COMMUNE DE CUGY

PLAN D'AFFECTATION COMMUNAL

plans soumis à l'enquête publique complémentaire

secteur 1 - extrait du plan présenté à l'enquête publique du 1^{er} au 30 octobre 2024

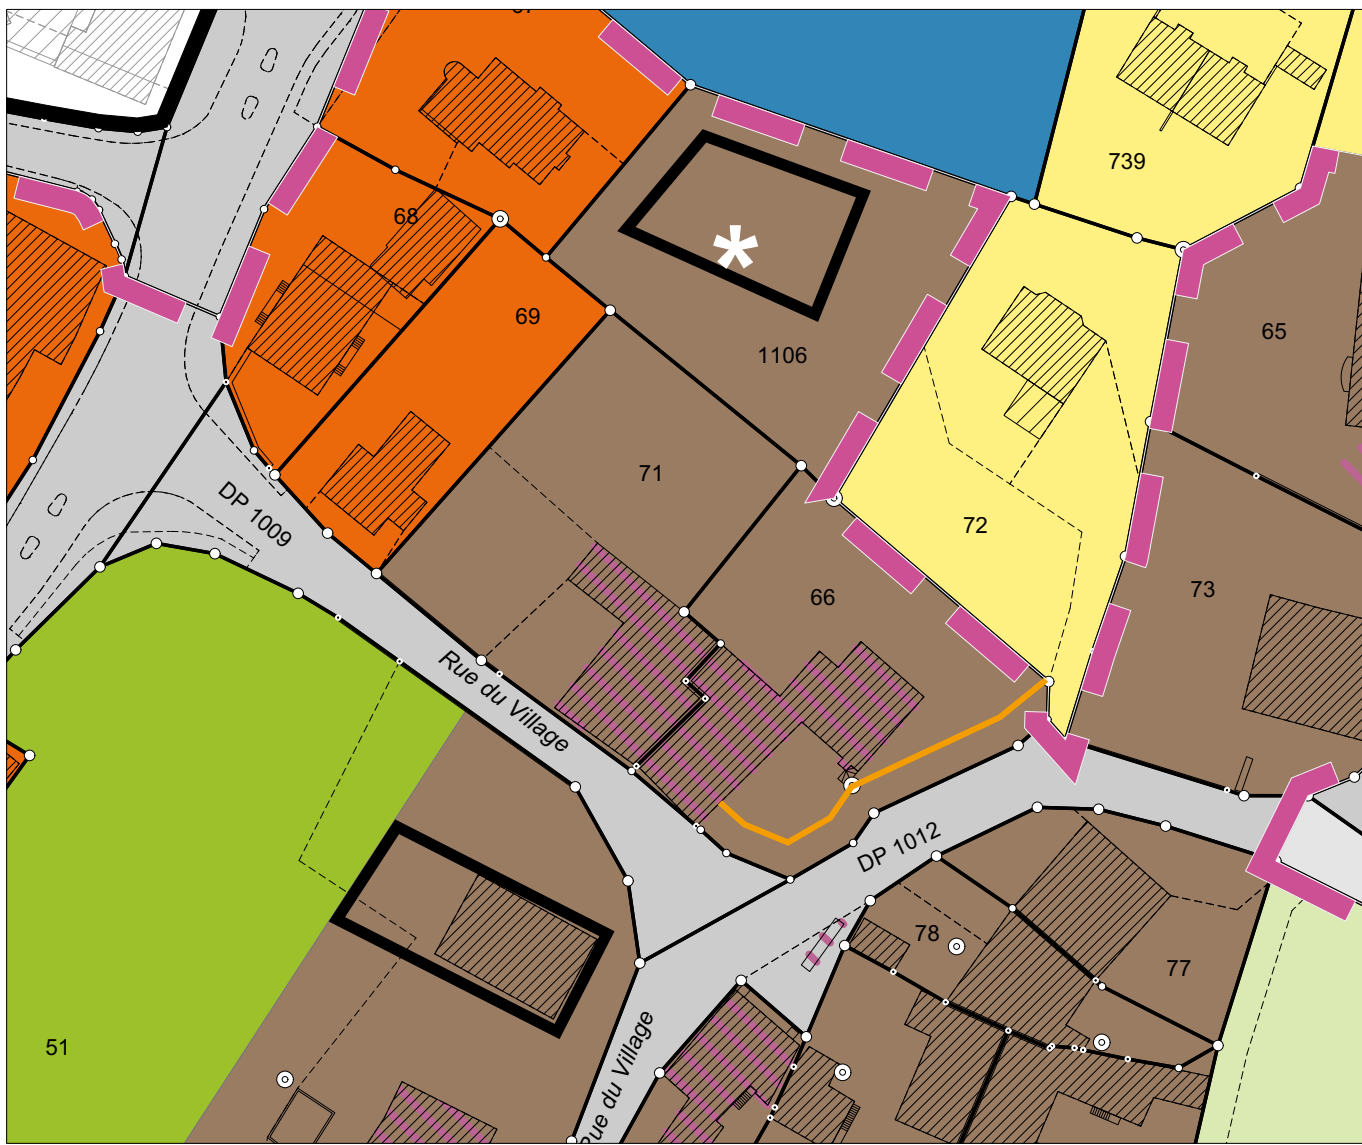
secteur 1 - modifications soumises à l'enquête publique complémentaire

*La surface de plancher déterminante maximale et le nombre maximal de niveaux n'avaient pas été indiqués sur le PACom mis à l'enquête publique du 1^{er} au 30 octobre 2024 (erreur d'affichage), bien que le dispositif réglementaire le prévoyait.

secteur 2 - modifications soumises à l'enquête publique complémentaire

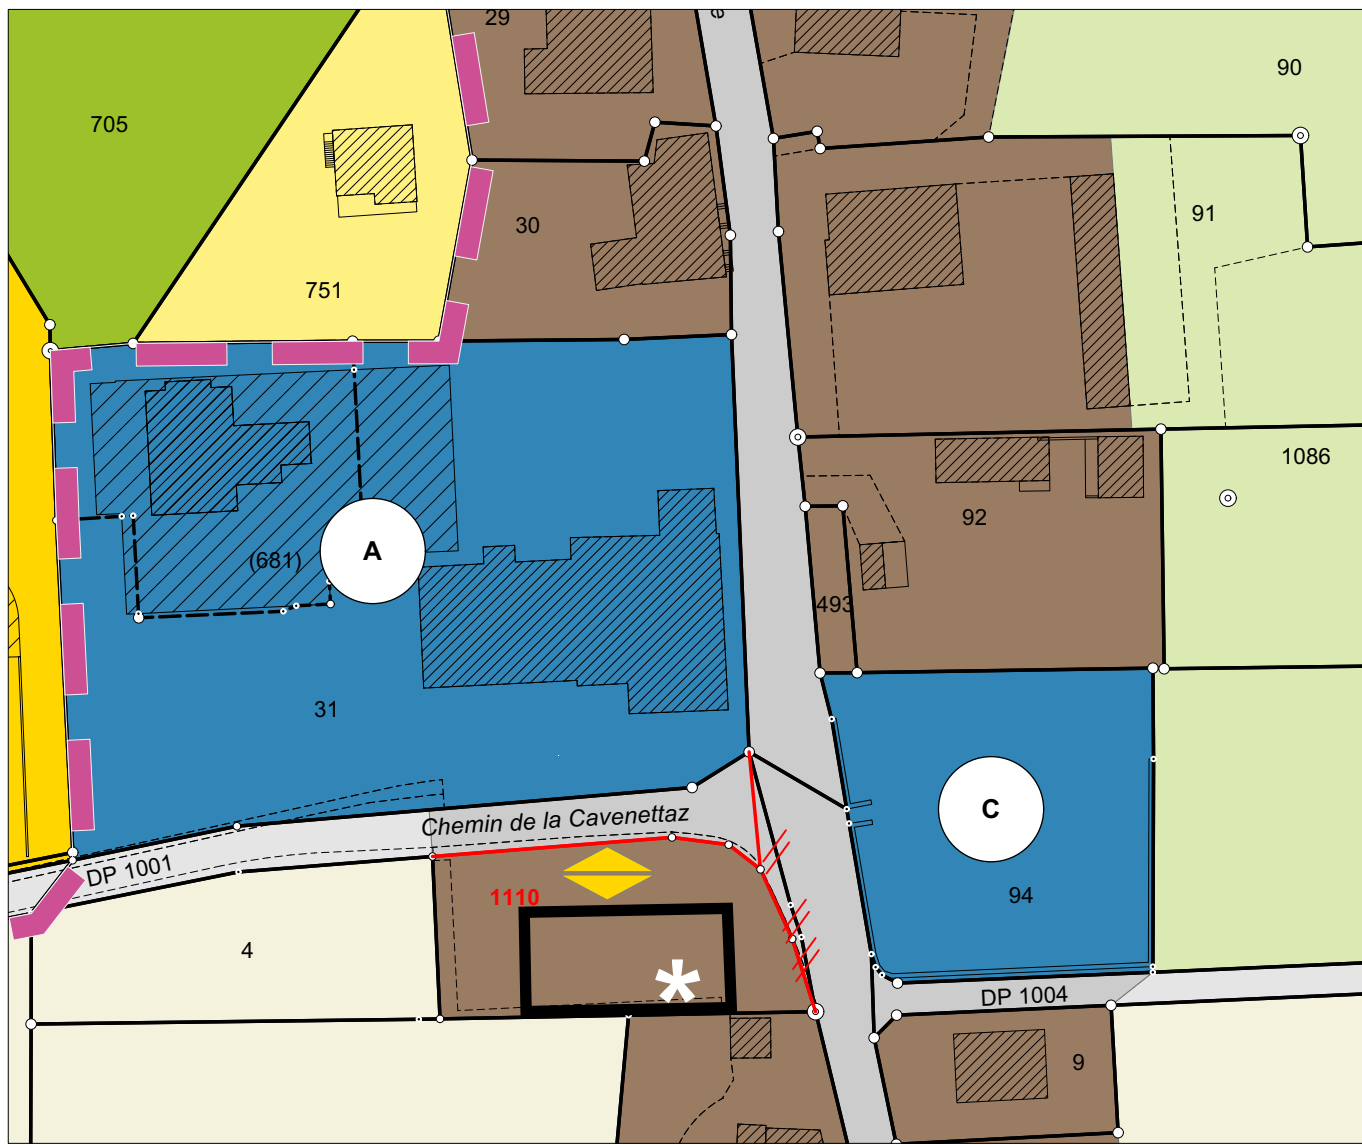
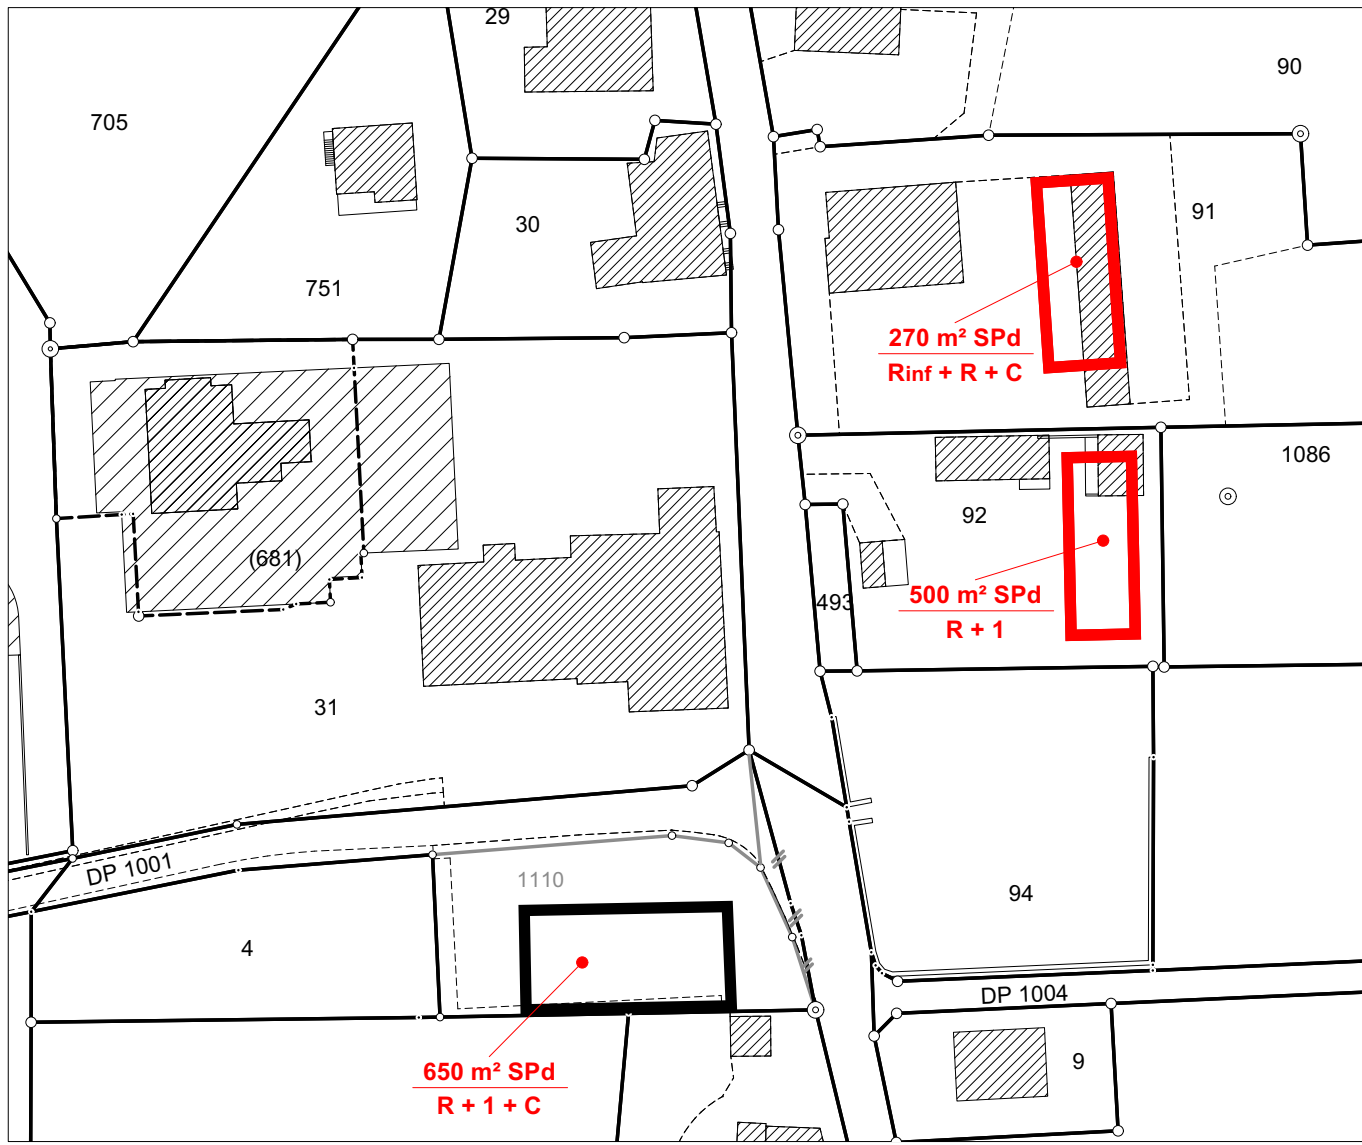
- constructions nouvelles
- périmètre d'évolution des constructions nouvelles
- surface de plancher déterminante maximale nombre maximal de niveaux *
- périmètre d'évolution des constructions nouvelles (non soumis à l'enquête publique complémentaire)
- modification de l'état parcellaire du 5 juillet 2024 (mutation réalisée, parcelle n°1110 créée le 4 novembre 2024)
